## SERVICE INFO – INA 0104

# A feszítőgörgő módosítása manuálisról félautomatára

Gyártó:	Ford
Modelle:	Transit
Gyártási év:	do 12.2000
Motorok:	2.5 TD, 2.5 DI
Cikksz.:	531 0504 10
OE sz.:	1136426 1C1Q 6K254 AA

1. ábra: 531 0504 10 – Félautomata feszítőgörgő

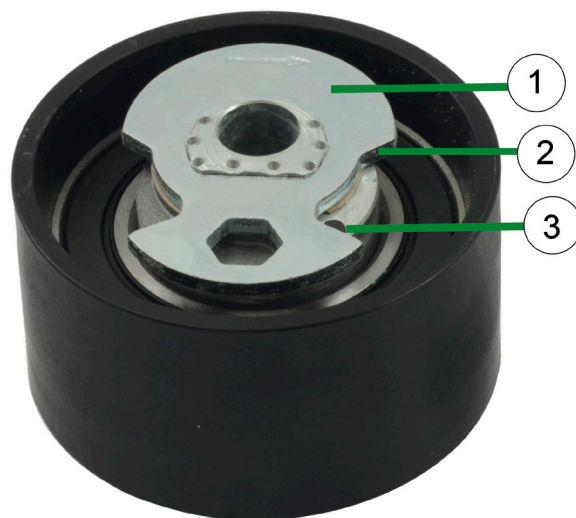
A fent megnevezett járművekhez a vezérlés meghajtásánál eddig manuális feszítőgörgőt alkalmaztak. Ezt az 531 0504 10 cikkszámú félautomata feszítőgörgő váltja fel és része az 530 0143 10 és az 530 0144 10 cikkszámú készleteknek is.

A régi és az új feszítőgörgő szerelése azonos. A manuális feszítőgörgőhöz képest a fogasszík feszítése egy belső kulcsnyílású kulccsal történik.

A fogasszík megfeszítéséhez a belső kulcsnyílású kulccsal annyira el kell fordítani a feszítőlapot (1), amíg a furatot (3) félig eltakarja a feszítőlap éle.
